Carlsberg II Lokalplanforslag 6 med kommuneplantillæg

Bilag 4. Notat om henvendelser

Der er modtaget 29 henvendelser i forbindelse med den offentlige høringsperiode fra den 30. juni til den 26. september 2016. jf. bilag 2, Henvendelser modtaget i høringsperioden.

*Illustration:
Med cirkler er vist, hvor etageantal øges med 3 etager i forhold til rammelokalplanen.*

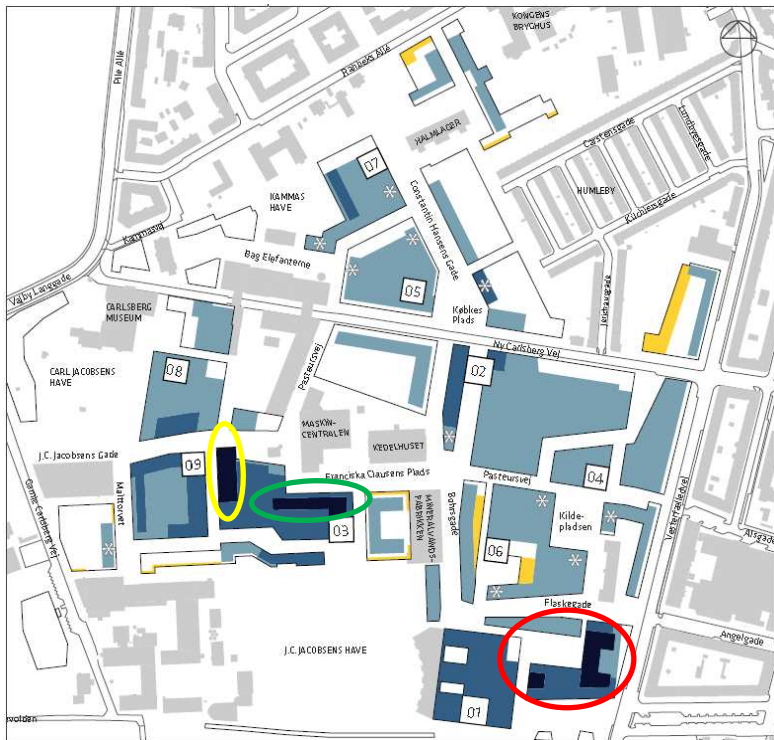
Illustrationen ovenfor viser, som nævnt det forøgede etageantal, som muliggøres. Opgørelsen er dog ikke helt retvisende i forhold til, hvor højt byggeriet reelt kan blive. Dette skyldes at etageantal/højder angives forskelligt i rammelokalplanen og tillægget.

Ved fremlæggelse af forslag til Tillæg 6 anførtes det, at forøgelsen i karrébebyggelsen ville være 1-2 etager. Som det fremgår vil der være enkelte steder, hvor etageantallet vil være 3 etager mere end i rammelokalplanen. Som det fremgår af tegning og billedtekst nedenfor, drejer det sig om tre steder. Det fremgår også, at selvom etageantallet øges så muliggøres ikke et højere byggeri i tillæg 6, end der ville være muliggjort ved forøgelsen på 1-2 etager, pga. af boligetager er lavere end erhvervsetager.

Illustration:
 Udsnit af byrumstegning
 plads D, Kildepladsen,
 med indsat legeplads.

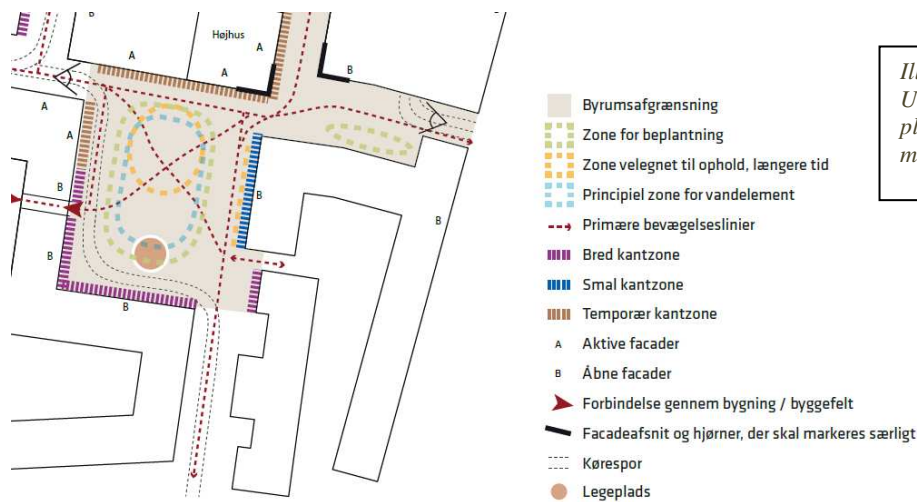
Forvaltningen er enig i, at det er ønskeligt med flere arealer til bevægelse på Carlsberg. Forvaltningen foreslår, at bestemmelser om legepladser og legearealer i byrum justeres således, at der fastlægges en egentlig legeplads på Kildepladsen og fastlægges bestemmelser om indretning til mindre børns leg på en ikke navngiven plads ved J.C. Jacobsens Have og i Kammas Have, da efterspørgslen på legepladser er stor.

På lokalplantegning nr. 14D indsættes en signatur for legeplads på Kildepladsen.

- På byrumstegning for Plads D indsættes en signatur for legeplads på Kildepladsen.

Lokalplantegning nr. 4A i forslag til tillæg 6
Nedkørsel til P-kælder ved Ny Carlsberg Vej

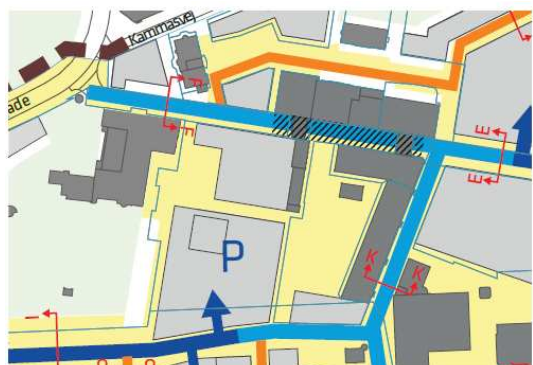
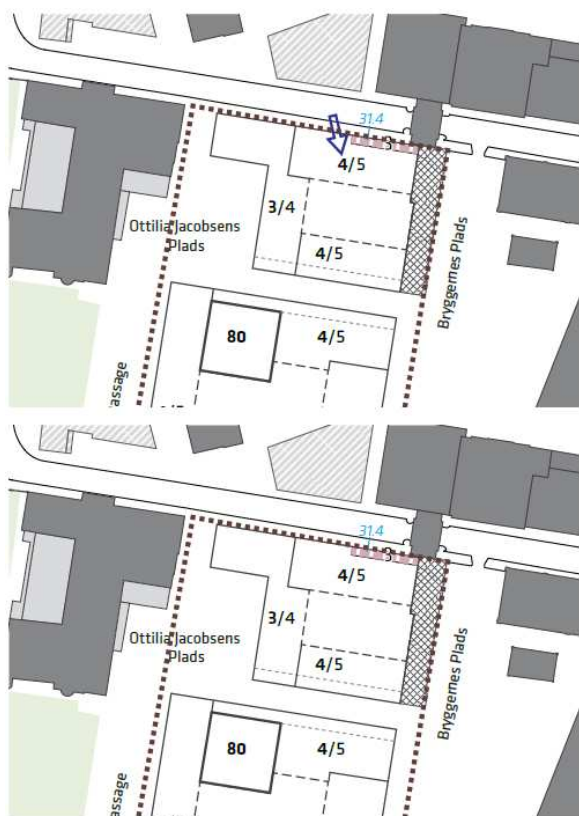
Forvaltningen har i dialog med Carlsberg Byen set en mulighed for, at adgangen til parkeringskælder i den nordvestlige ende af Ny Carlsberg Vej - på strækningen fra Dipylon mod Valby Langgade – kan tages ud af planen. Denne løsning vil bidrage til at fredeliggøre strækningen og gøre den mere attraktiv for bløde trafikanter, og dermed understøtte forbindelsen mellem Carlsberg Byen og Søndermarken. Der vil fortsat være adgang til parkeringskælderen 'P2' via J.C. Jacobsens Gade. Der flyttes i størrelsesordenen 3-400 bilture/døgn fra Ny Carlsberg Vej til J. C. Jacobsens Gade – hvilket ikke ændrer på den samlede størrelsesordenen af trafikken på J. C. Jacobsens gade. Carlsberg Byen ønsker at nedlægge nedkørslen, da det er hensigtsmæssigt i forhold til det kommende byggeri her.

- Følgende ændringer foreslås i lokalplantegningerne:
Signatur for adgang til parkeringskælder fra den nordvestlige ende af Ny Carlsberg Vej fjernes fra lokalplantegning nr. 4A og 15B.

Lokalplantegning nr. 4A – revideret.
Nedkørsel til P-kælder ved Ny Carlsberg Vej fjernet.

Lokalplantning nr. 4A i tillæg 6
Nedkørsel til P-kælder overfor Alsgade er vist
med blå pil.
Adgangsvej fra Vesterfælledvej er angivet med
gul streg.

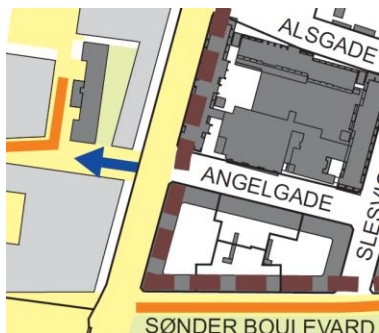
Der er i den oprindelige lokalplan en indgangsvej til P-kældrene fra Vesterfælledvej overfor Alsgades udmundning med lyskurv. Den bør fastholdes for at aflaste skolevejen.

I rammelokalplanen var der placeret et trafikreguleret kryds ved Angelgade, og herfra var der videre adgang til nedkørsel til P-kælder. I forbindelse med planlægningen af UCC og lokalplantillæg nr. 2 blev nedkørslen til p-kælder overfor Angelgade sløjfet - med henblik på i et senere lokalplantillæg at placere den overfor Alsgade. Med nærværende tillæg 6 er adgangen til p-kælder nu placeret overfor Alsgade, som vist på lokalplantegning nr. 4A. I rammelokalplanen er der ikke nogen adgang til p-kælder overfor Alsgade.

Det signalregulerede kryds er flyttet mod syd, og placeret ved krydset mellem stationspladsen, Sønder Boulevard og Vester Fælledvej. Forvaltningen vurderer, at skolevejen er sikret via de signalregulerede kryds ved hhv. Ny Carlsberg Vej/Vester Fælled Vej og Stationspladsen/Sønder Boulevard/Vester Fælledvej.

Udsnit af lokalplantegning nr. 17B med indsat signatur for etageantal.

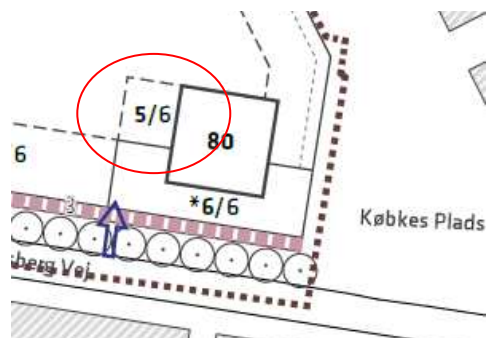
Forvaltningen medgiver at planen er sårbar over for tiltag så som etablering af ekstra etager på fredede bygninger eller punktvis opbygninger, som vil betyde en forøgelse af bygningshøjden. Således foreslår forvaltningen, at bestemmelsen om punktvis opbygninger justeres med tilføjelse om at opbygninger ikke må påvirke lysforhold i byrum og de tilstødende byggerier, se pkt. 3.4. ”Mangel på idrætsfaciliteter, skoler og daginstitutioner”. Endvidere tilføjes bestemmelsen om maksimale etageantal, at højden på bevaringsværdig og fredet bebyggelse ikke må forøges uden Teknik- og Miljøforvaltningens tilladelse. Lokalplanen sikrer i forvejen, at ændring af de bevaringsværdige bygninger skal godkendes af forvaltningen. Tilføjelsen giver

Lokalplantegning nr. 17B ændres som vist nedenfor, hvor etageantallet angives som 5/6 etager – se rød cirkelmarkering.

Illustration:
Udsnit af lokalplantegning nr. 14B med indsat signatur for tilbagetrækning.

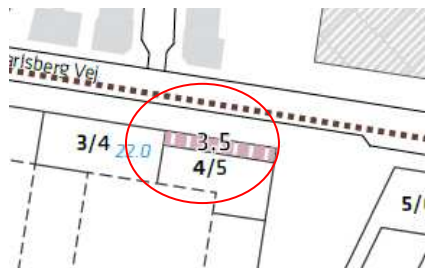
På den sydlige del af strækningen foreslås det, at den øverste etage skal trækkes tilbage, da højdegrænseplanet vil være overskredet.

Lokalplantegning nr. 14B ændres som vist nedenfor, hvor den øverste etage trækkes 3,5 m tilbage mod Ny Carlsberg Vej sydøst Jerichausgade – se rød cirkelmarkering.

*Illustration:
Udsnit af lokalplantegning nr. 14B med
indsat signatur for tilbagetrækning.*

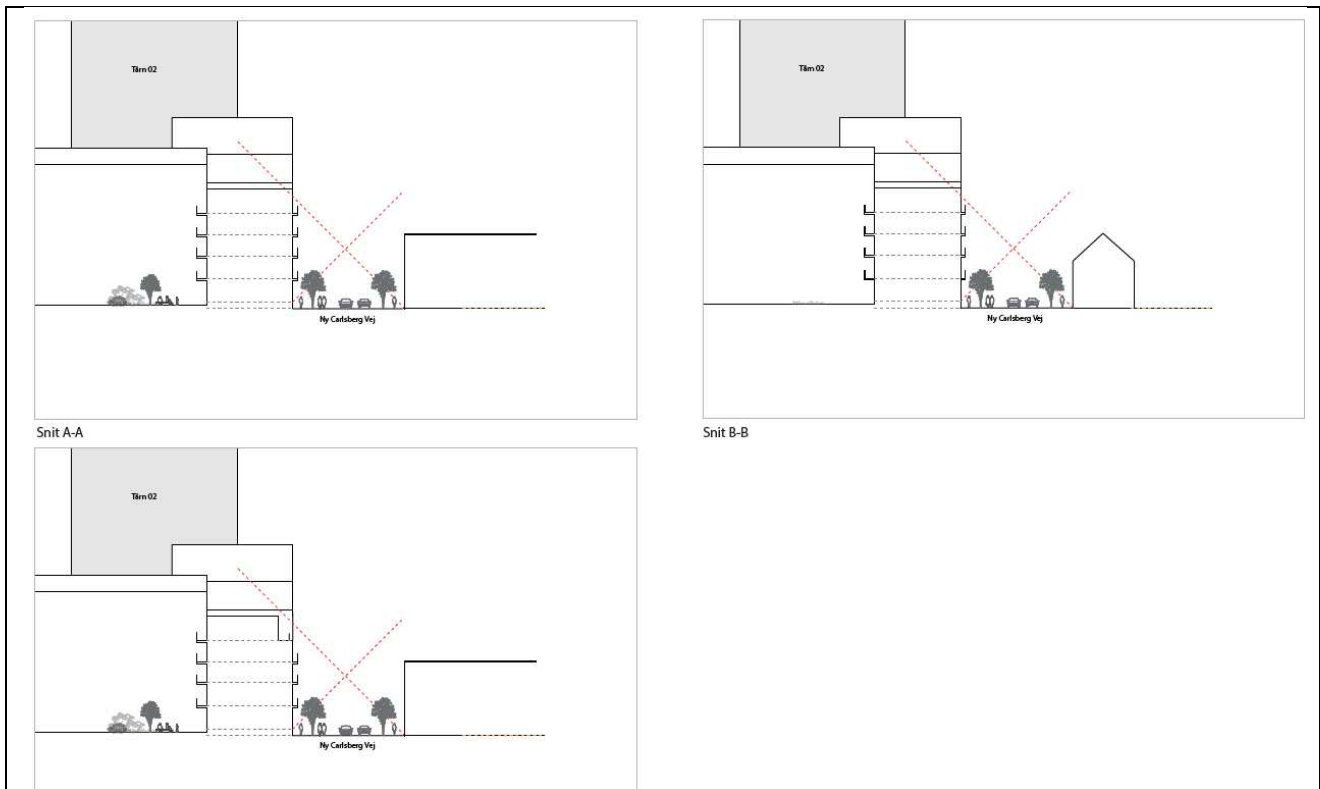
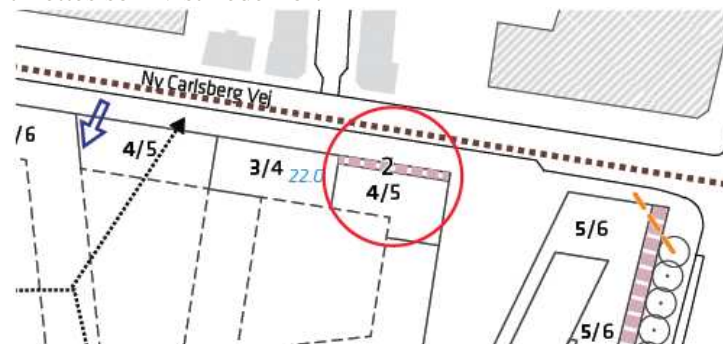
Carlsberg Byen P/S mener at en tilbagetrækning på 3,5 meter er unødvendig. Jf. fremsendte snit foreslås en tilbagetrækning på 2 meter, som er alt rigelig til at overholde det skrå højdegrænseplan på dette sted. Se snit nedenfor. Carlsberg Byen P/S ønsker, at der skabes rum et andet sted i planen for de tabte kvm.

Forvaltningen har vurderet de fremsendte snit og foreslår på baggrund af indsigelsen, at ændringsforslaget justeres med en tilbagetrækning på 2 meter. Carlsberg Byen P/S har ikke fremsendt forslag til, hvor der kan skabes rum for de tabte kvm., hvorfor forvaltningen ikke kan vurdere dette forhold. Lokalplantegningen tilrettes som vist nedenfor.

*Illustration:
Udsnit af lokalplantegning nr. 6 med ændret signatur for Brygsilo (nr. 31)*

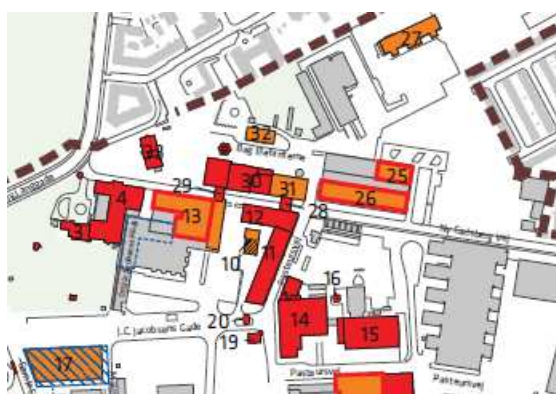
- Vedr. forøget etageantal, så muliggøres et øget antal etager i forhold til rammelokalplanen se pkt. 5.1. 'Øgede etageantal og bygningshøjder i massivet', hvor forvaltningen foreslår, at der tilføjes bestemmelser om højden på bevaringsværdig og fredet bebyggelse; at en lokalplantegning præciseres og at bestemmelser om værn præciseres. Se også pkt. 5.3. 'Byggemuligheder i planen'. I pkt. 5.4. 'Byggefelt syd for Humleby ved Jerichausgade', hvor der på lokalplantegning fastlægges en tilbagetrækning. I pkt. 5.9. 'Nedrivning og hensyn til bevaringsværdige bygninger' foreslås det, at ændre status på Brygsiloen, så den ikke kan nedrives.

På lokalplantegning nr. 6 fjernes den røde kant omkring Brygsiloen (31) som vist nedenfor.
